PROJET DE CONSTRUCTION D UNE VILLA RESIDENTIELLE SIS A MBAO

Titre: R+1 - DEMOLITIONS

Titre: R+1 - CONSTRUCTIONS

Titre: R+1 - PROJET FINAL

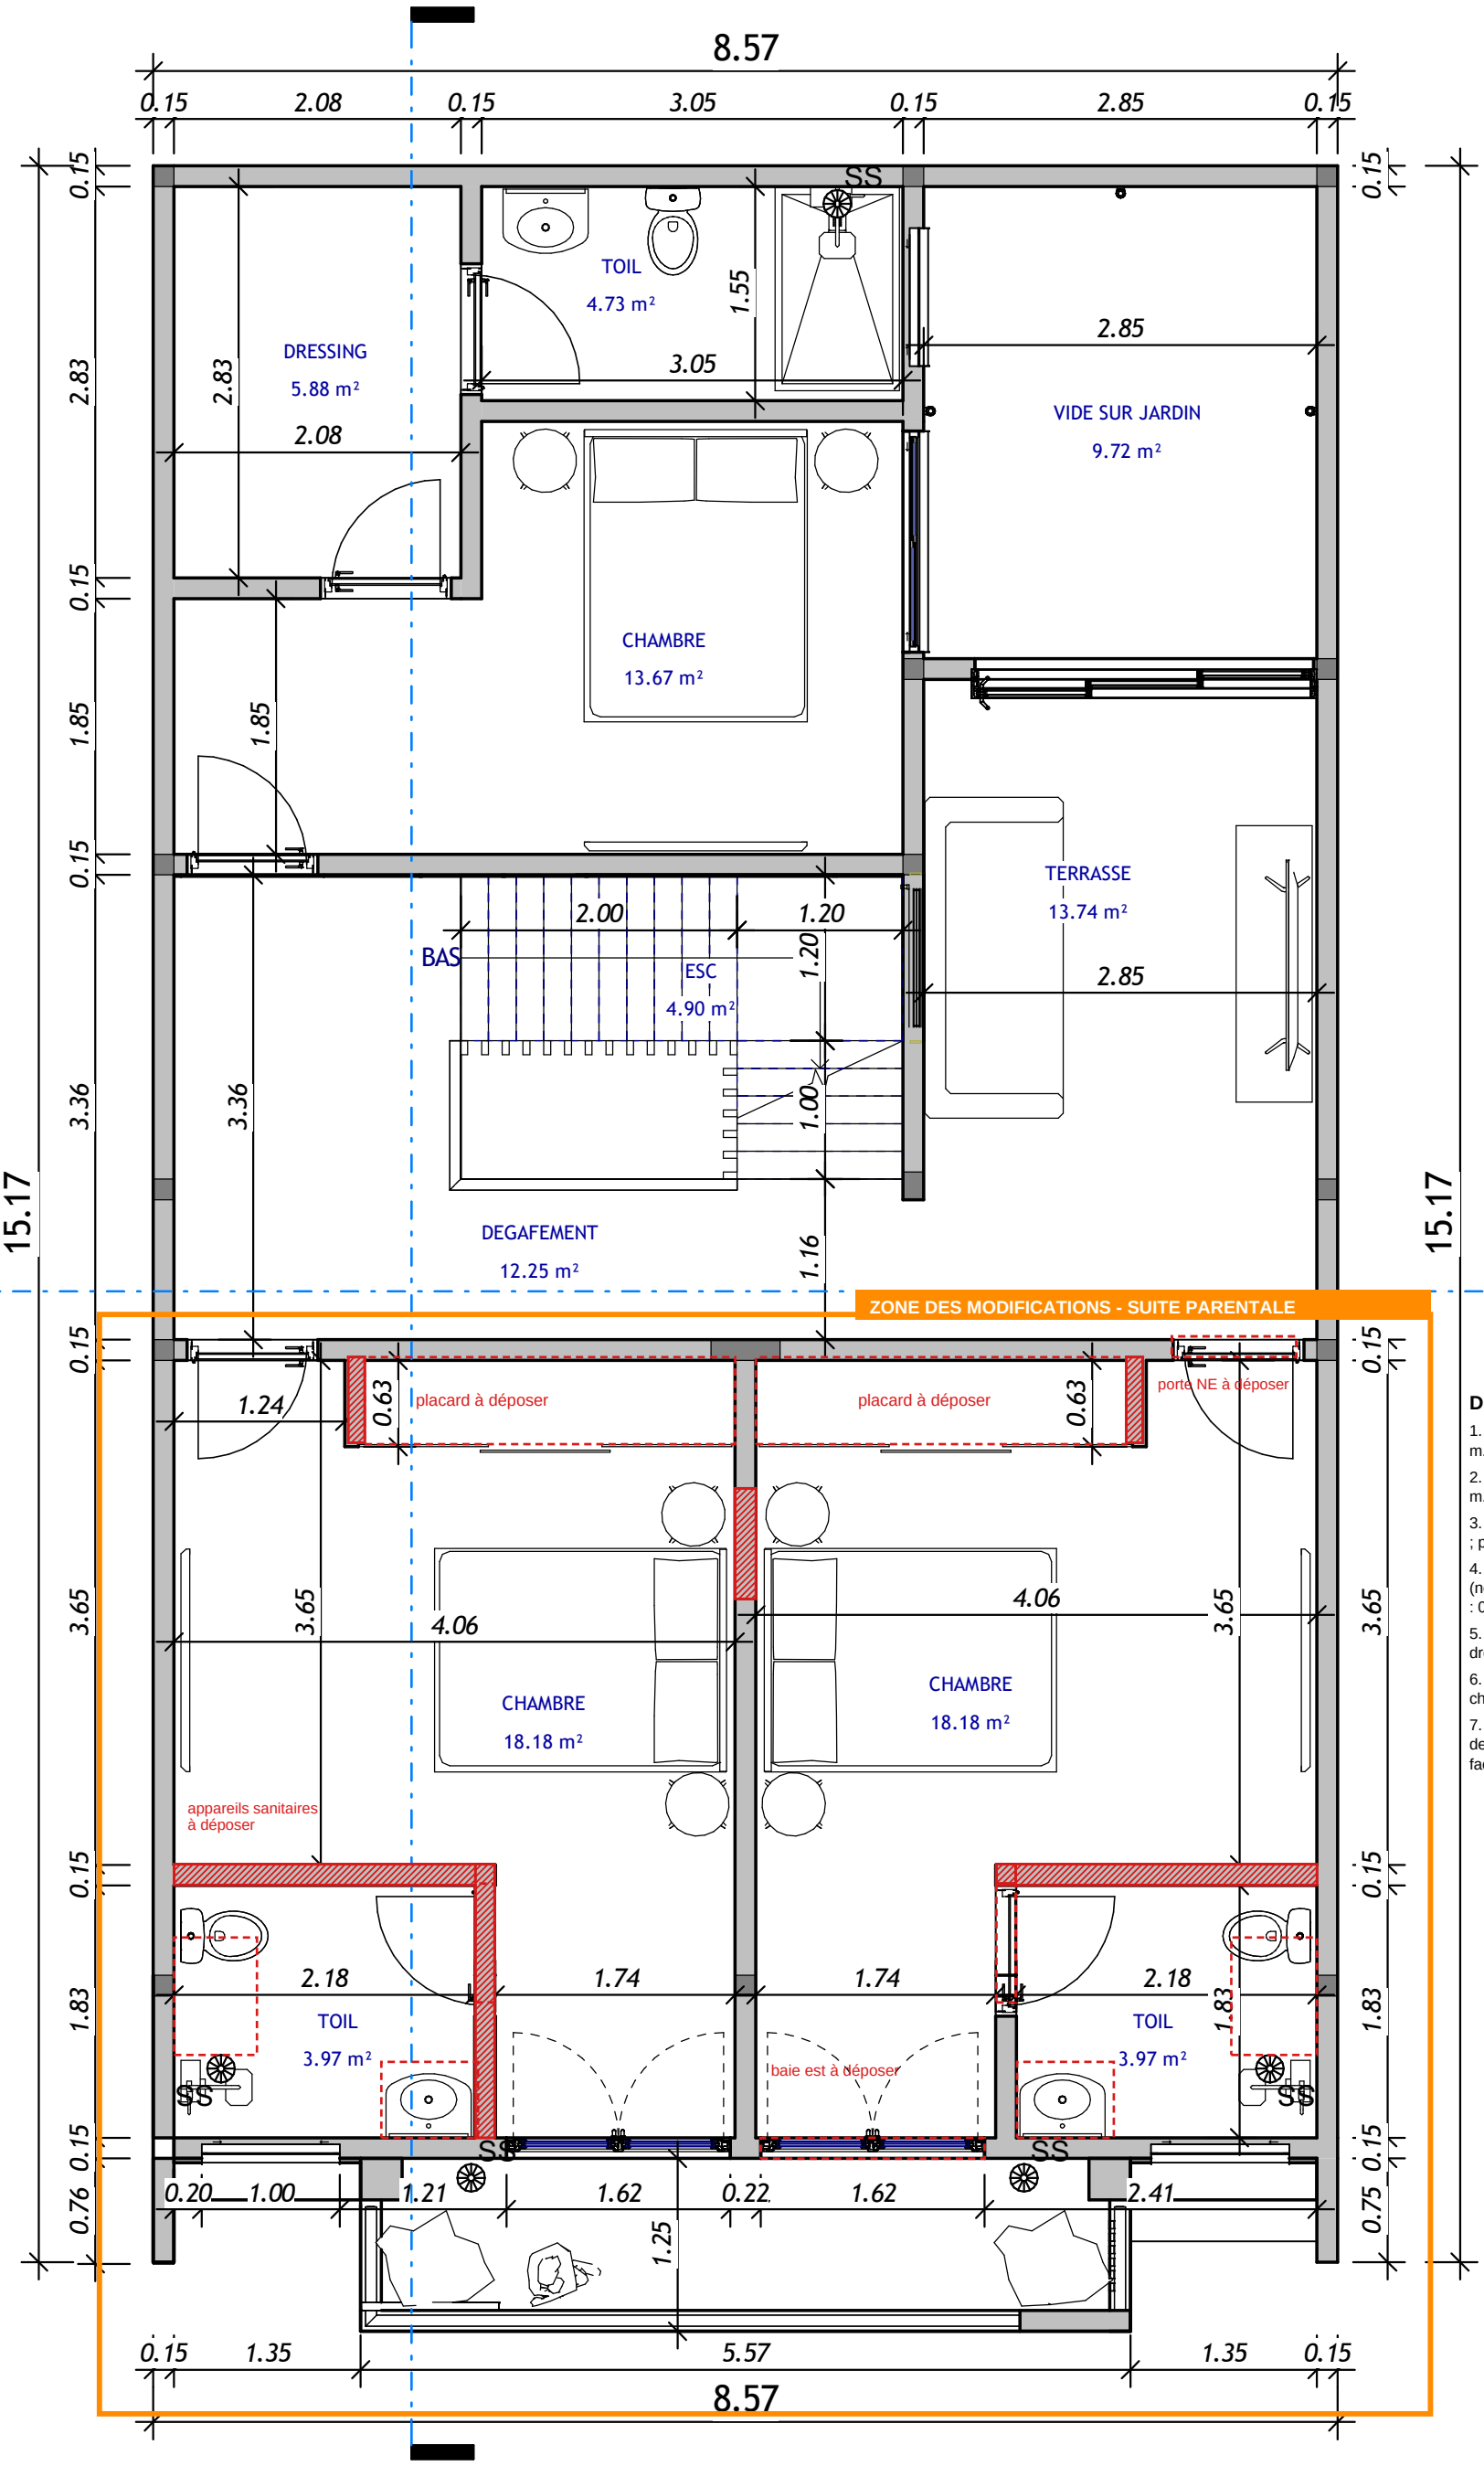
1. Cloison nord du WC ouest, 2.32 m.
2. Cloison est du WC ouest, 1.98 m.
3. Cloison nord du WC est, 2.32 m ; petit retour du mur ouest, 0.14 m.
4. Percement de la cloison centrale (non porteuse, sous la poutre B14) : 0.80 m, linteau à prévoir.
5. Deux petits murs de l'ancien dressing : 0.62 m chacun.
6. Placards coulissants des deux chambres.
7. Appareils sanitaires, deux portes de WC, porte NE, baie est de façade.

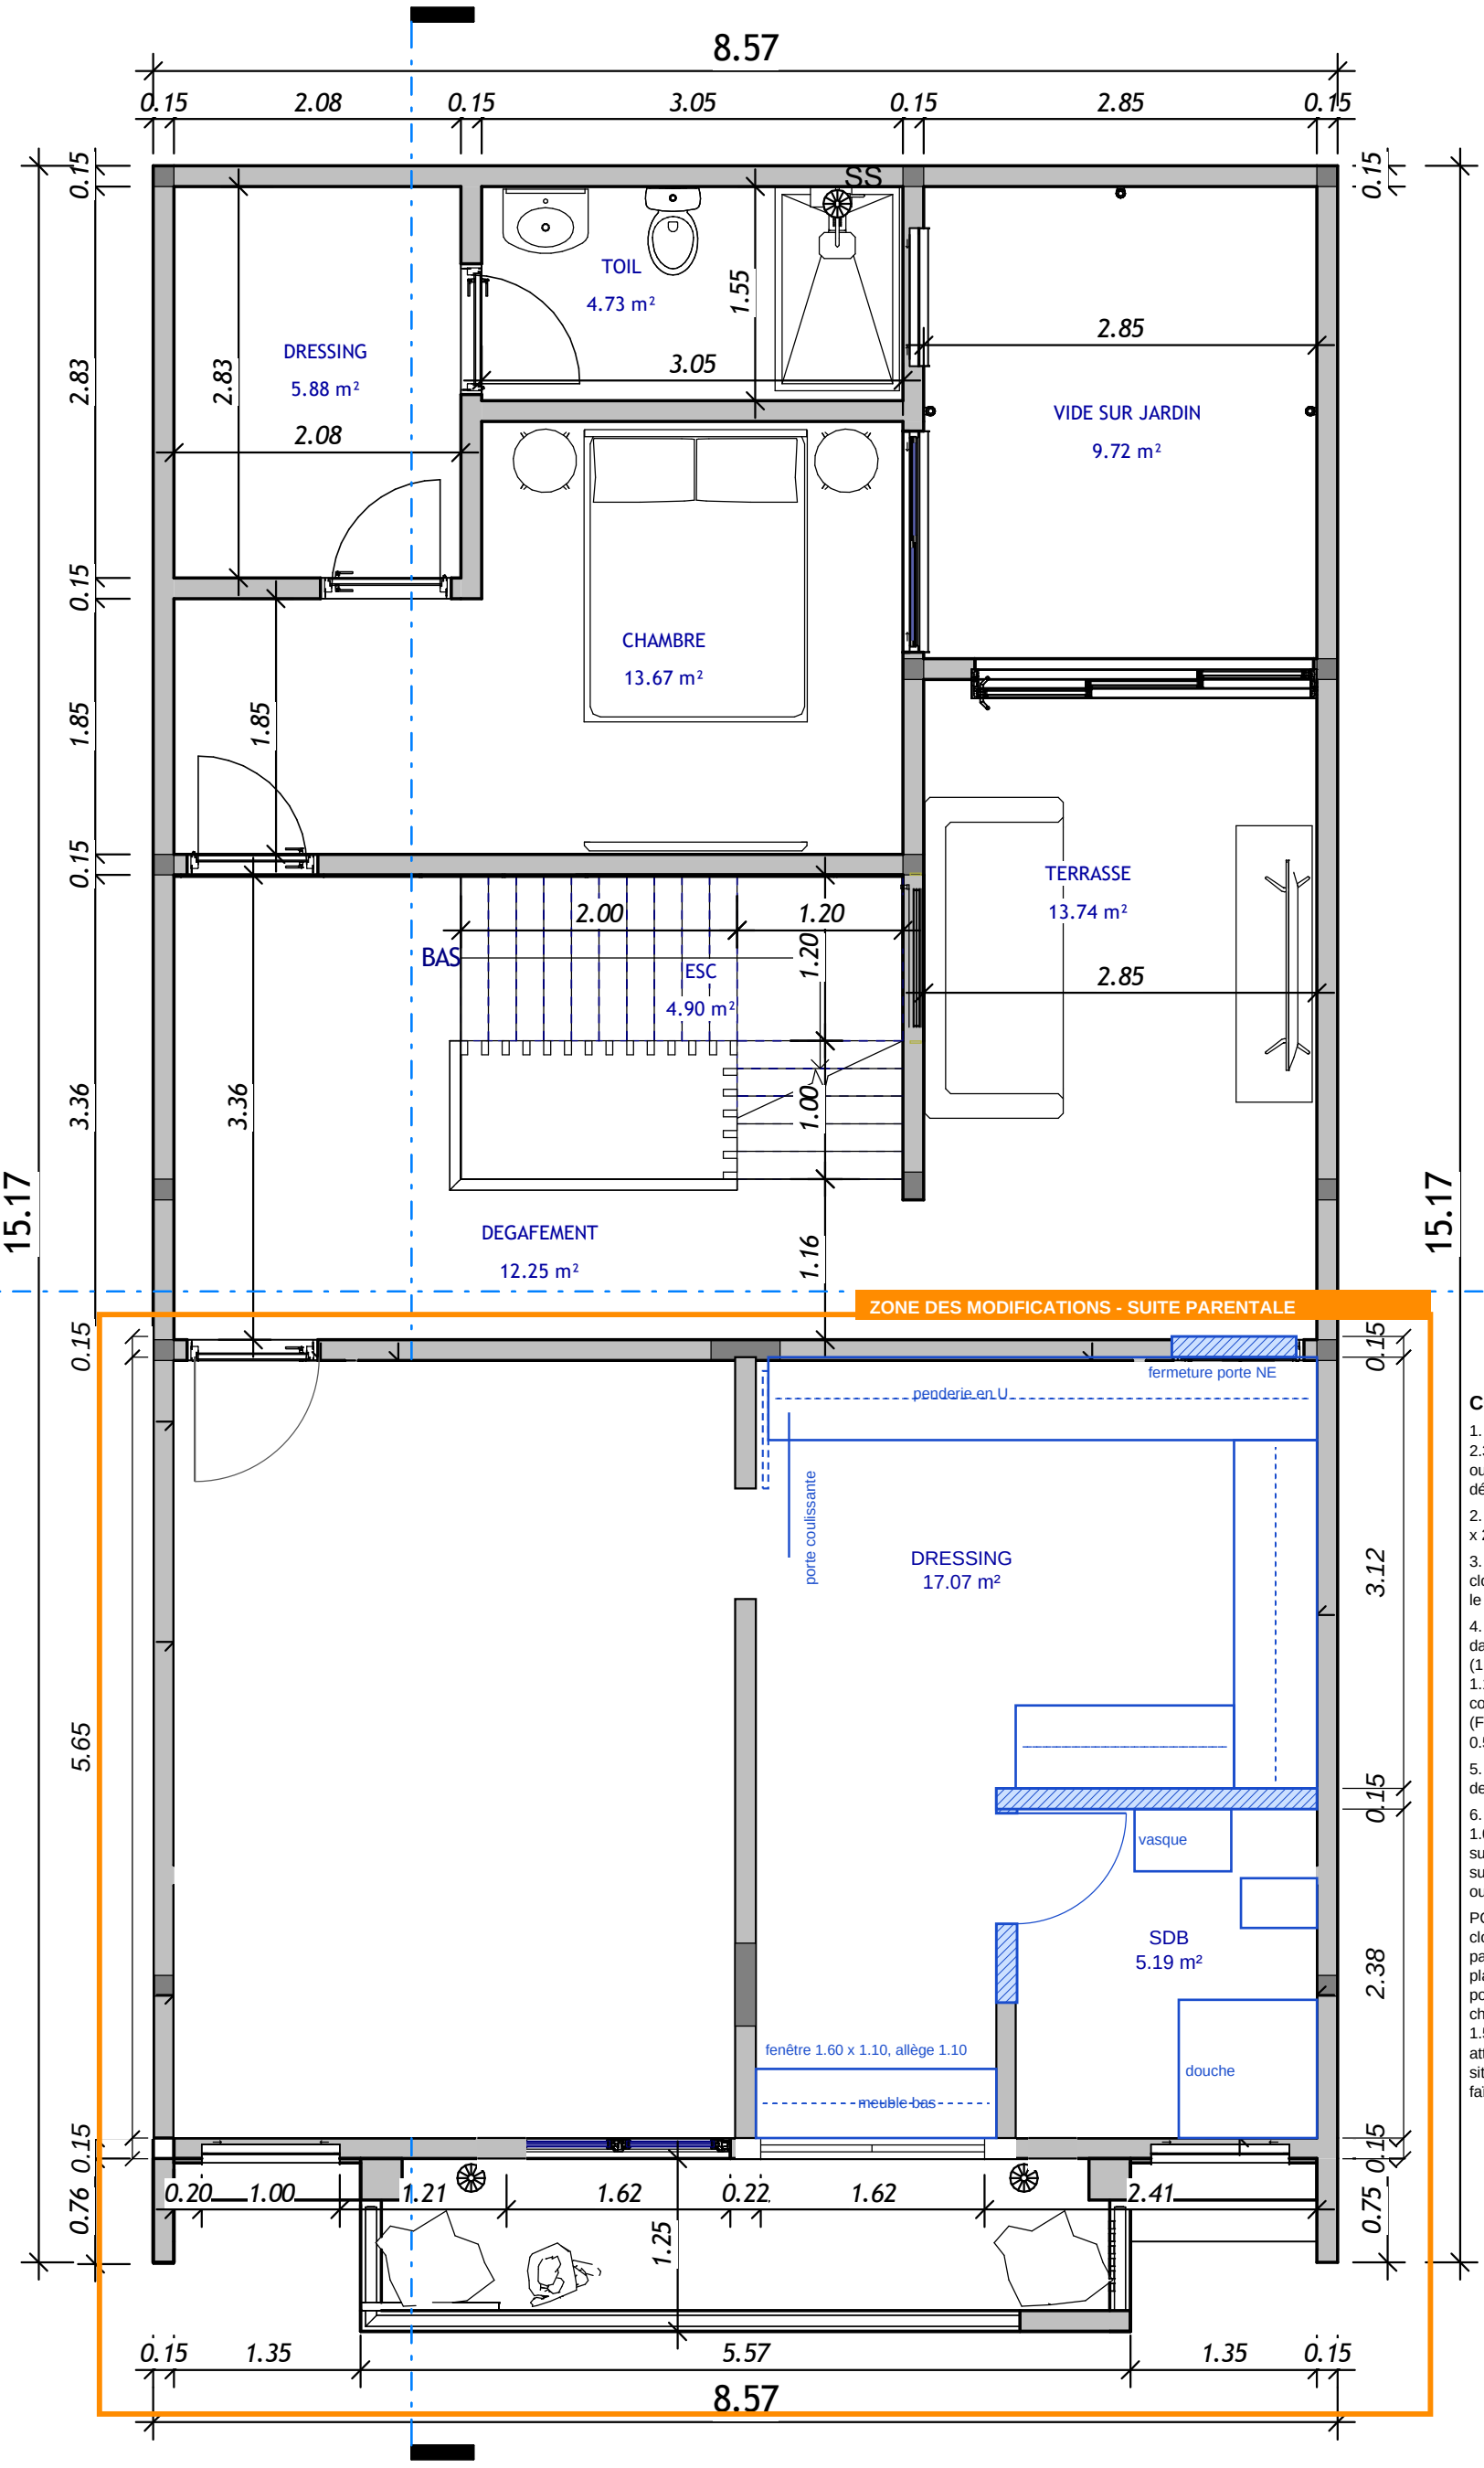
1. Cloison nord de la salle de bain, 2.32 m, à 2.38 de la façade ; mur ouest prolongé de 1.22 m (porte déplacée à 1.55-2.35).

2. Fermeture de la porte NE (0.90 x 2.20) en maçonnerie.

3. Porte coulissante 0.80 dans la cloison centrale, vantail rangé vers le nord derrière la penderie.

4. Fenêtre 1.60 x 1.10, allège 1.10, dans l'ouverture de la baie est (1.62) ; hauteur portée de 1.00 à 1.10 pour garder la tête à 2.20 comme le linteau commun (FEN-001) ; meuble bas 1.74 x 0.50 mur à mur.

5. Penderie en U (nord, est, mur de la salle de bain), sans îlot.

6. Salle de bain : douche 1.00 x 1.00 avec paroi vitrée côté WC, WC suspendu, meuble vasque suspendu 0.70 ; porte 0.80, vantail ouvert contre le mur nord.

POINTS DE L'INGÉNIEUR : (a) cloison nord de la salle de bain parallèle aux nervures 12+8 du plancher, à 0.55 de l'ancienne : poutrelle doublée ou calcul de charge ; (b) linteau neuf de la porte 1.55-2.35 avec appuis de 0.20 ; (c) attentes de plomberie à relever sur site (WC déplacé) ; (d) étanchéité sous faïence toute hauteur côté vasque.
